施設名	国道372号
提案区分	安心・安全整備
提案箇所	亀岡市葎田野町柿花 柿花バス停東学道入口～柿花診療所まで
提案内容	ガードレールの設置

現況写真

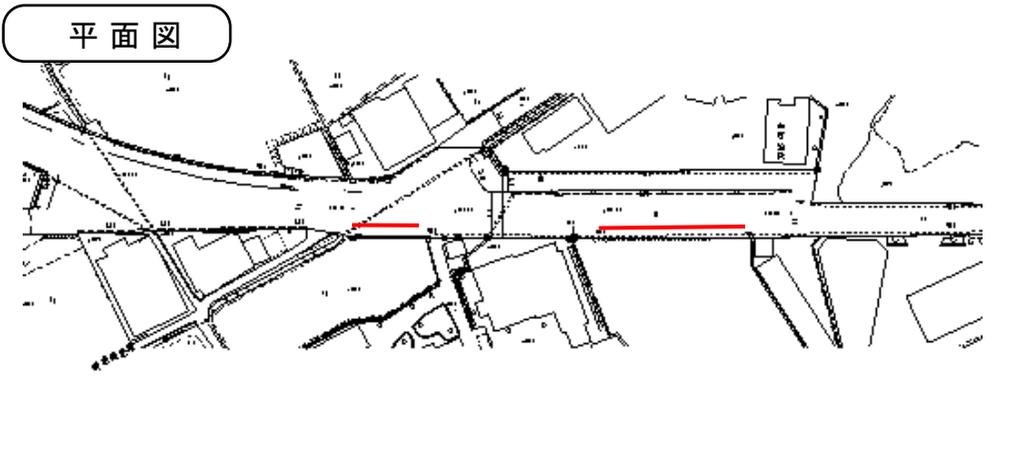
現在の状況	幅員が広がった所に横断歩道があり、歩道溜まりスペース上を車が通過している。
-------	---------------------------------------

実施① (H26-270(実施)と同一)

現況写真

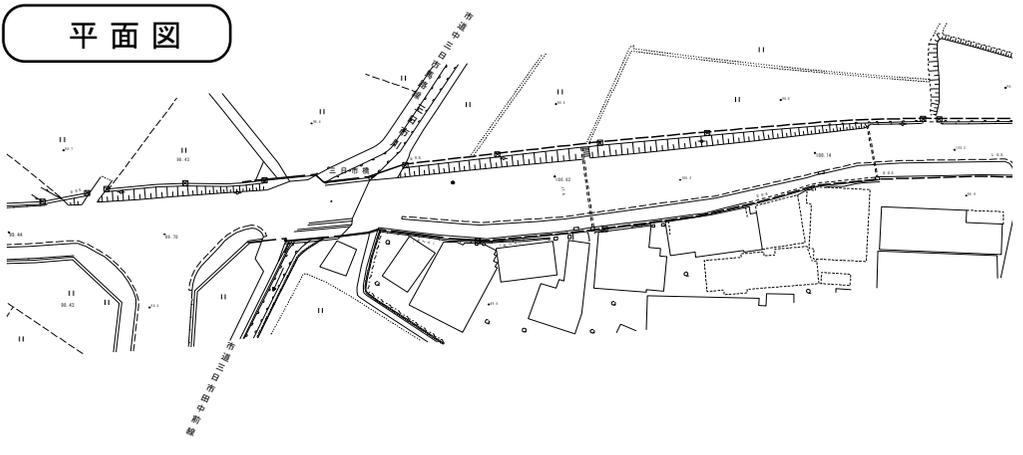
施設名	郷ノ口余部線
提案区分	安心・安全整備
提案箇所	亀岡市馬路町三日市
提案内容	道路照明の設置

現在の状況	提案区間は歩道が設置されており歩行空間は確保されているが、道路照明は存在しない。
-------	--

審査結果	実施しない (道路照明の設置要件に満たない。)
------	-------------------------

現況写真

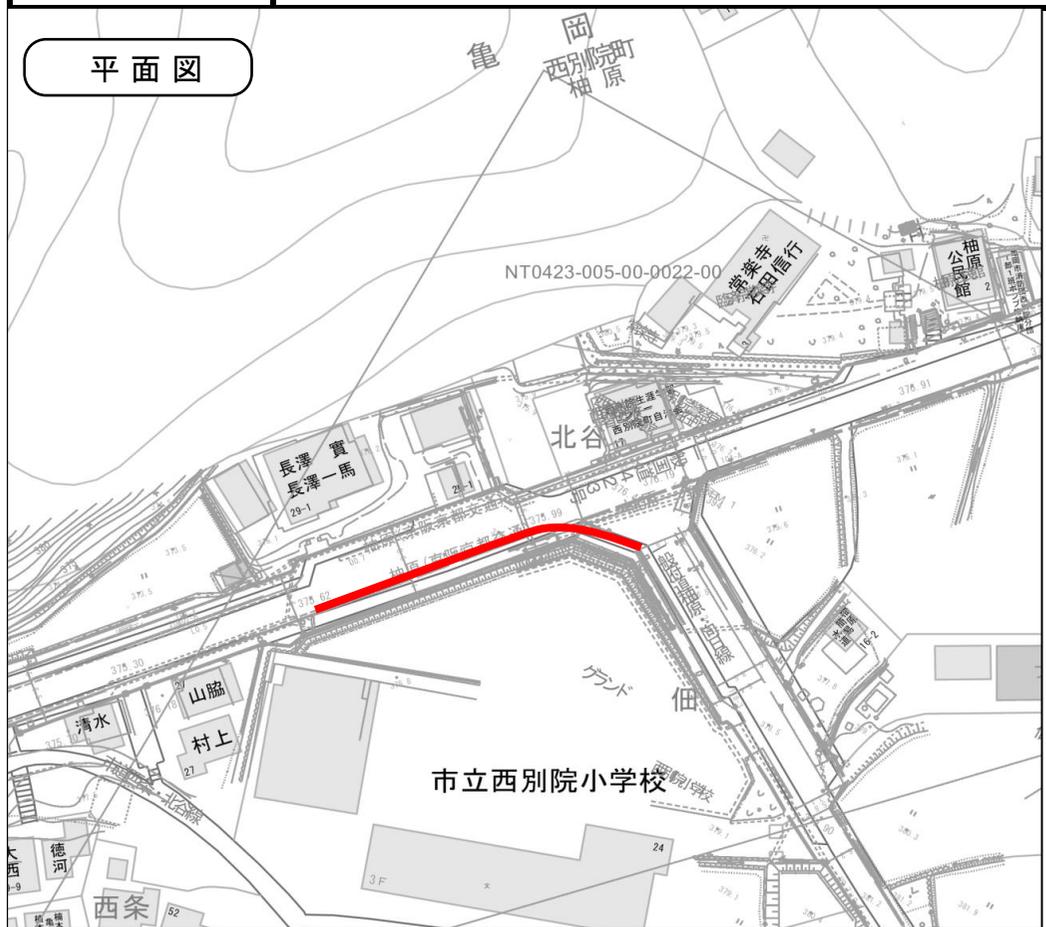
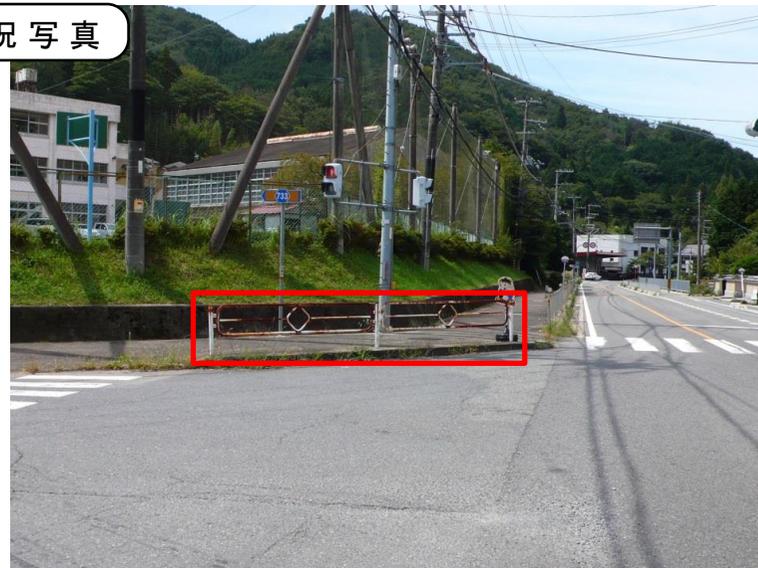
施設名	国道423号、柚原向日線
提案区分	景観整備
提案箇所	亀岡市西別院町柚原 小学校前から柚原バス停まで
提案内容	防護柵の再塗装

現在の状況	防護柵が設置されているが、錆により品質上の低下が認められる。
-------	--------------------------------

実施① (防護柵の取替を実施)

平面図

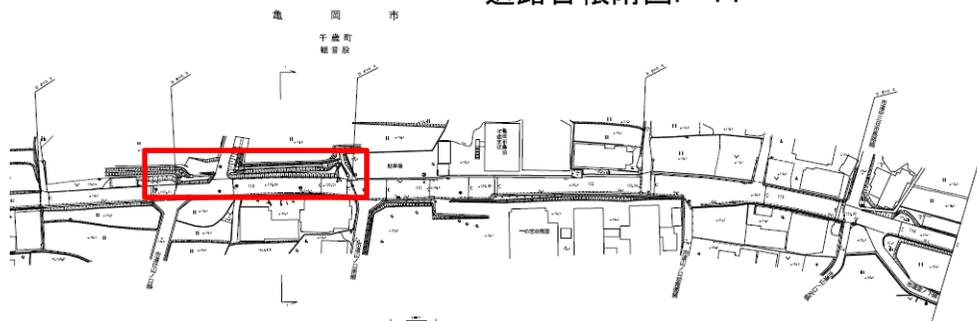
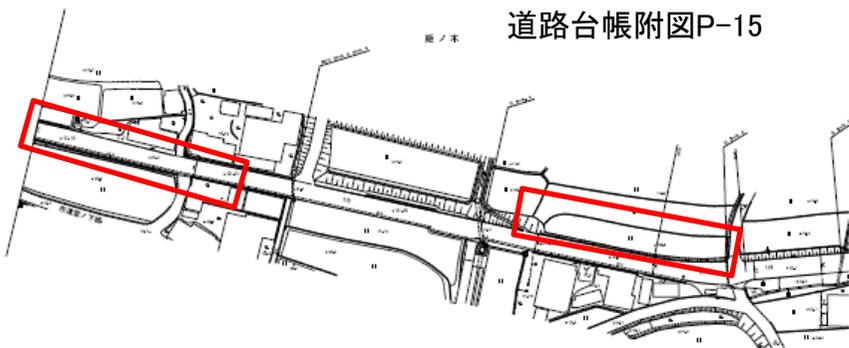
施設名	亀岡園部線
提案区分	安心・安全整備
提案箇所	亀岡市千歳町千歳辻及び三反田
提案内容	防草シートの設置
現在の状況	提案箇所は、法長約5mの土羽が存在し、雑草が繁茂している。交差点部は昨年度に防草シートを施工したが、それ以外は施工されていない。

実施しない (直線区間であるため。)

平面図

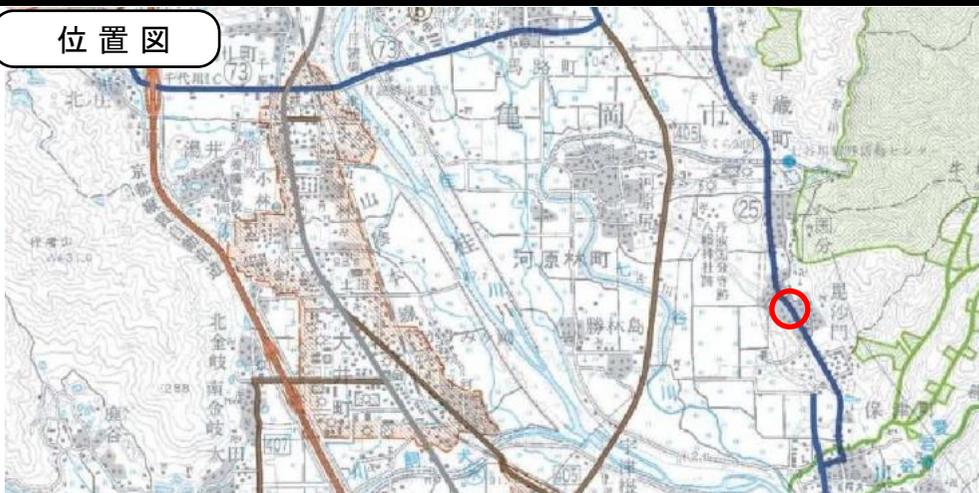
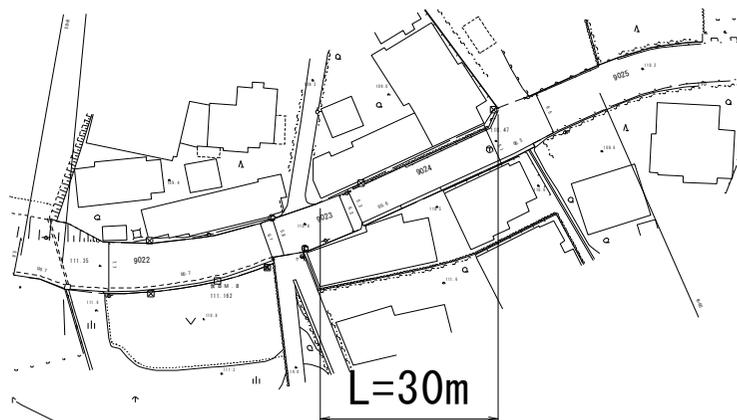
施設名	亀岡園部線
提案区分	安心・安全整備
提案箇所	亀岡市千歳町毘沙門
提案内容	歩道設置

現在の状況	法面の一部が土羽構造になっているため、降雨時に雨水が流れ、土羽部分が洗掘されている。
-------	--

実施① (法面の張コンクリートを実施)

現況写真

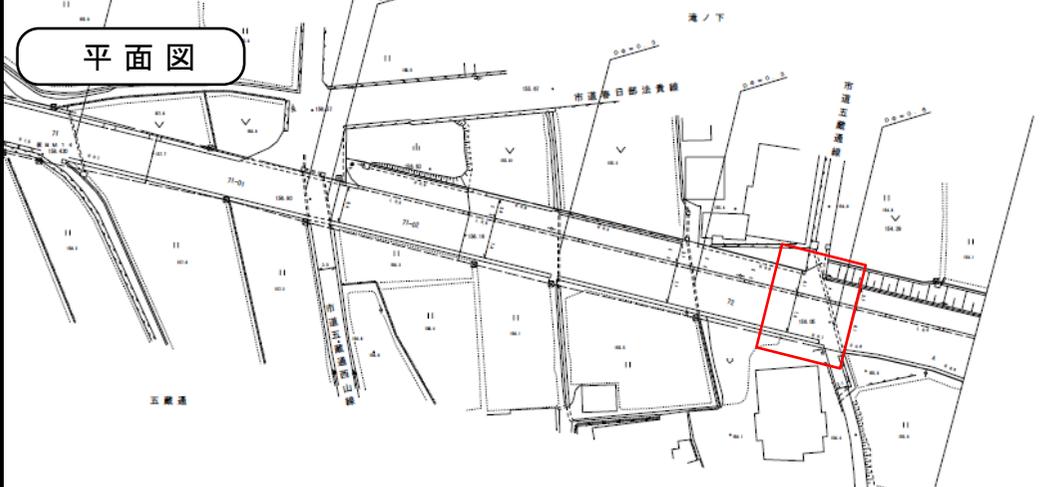
施設名	東掛小林線
提案区分	安心・安全整備
提案箇所	亀岡市曾我部町春日部五蔵通
提案内容	歩行者たまりの設置

現在の状況
提案箇所は市道との交差点であり、横断歩道は設置されていない。歩行者溜りが必要な場所に防火水槽がある。

実施しない
(移転に時間を要する物件(防火水槽)があるため。)

現況写真

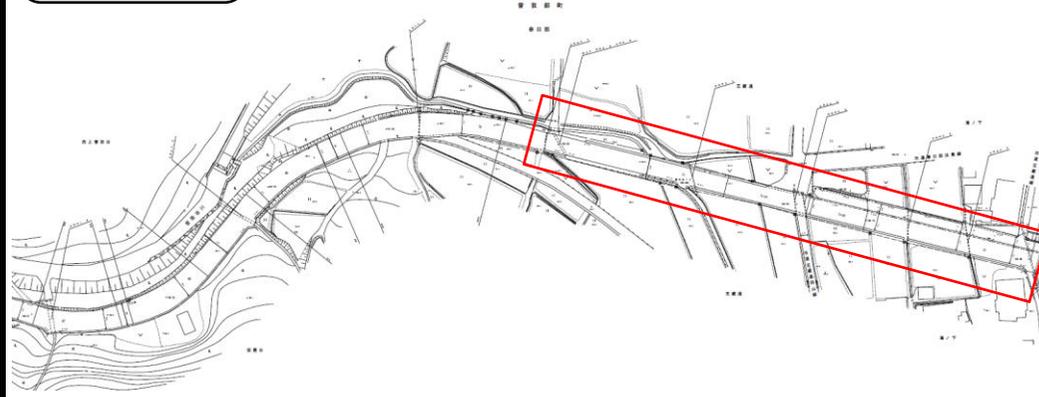
施設名	東掛小林線
提案区分	安心・安全整備
提案箇所	亀岡市曾我部町春日部～寺
提案内容	減速を促す標識の設置

現在の状況	峠を下ってからの直線区間が緩やかな勾配がついており、亀岡市街へ向かう車がスピードが出やすくなっている。
-------	---

実施① (路面表示を設置)
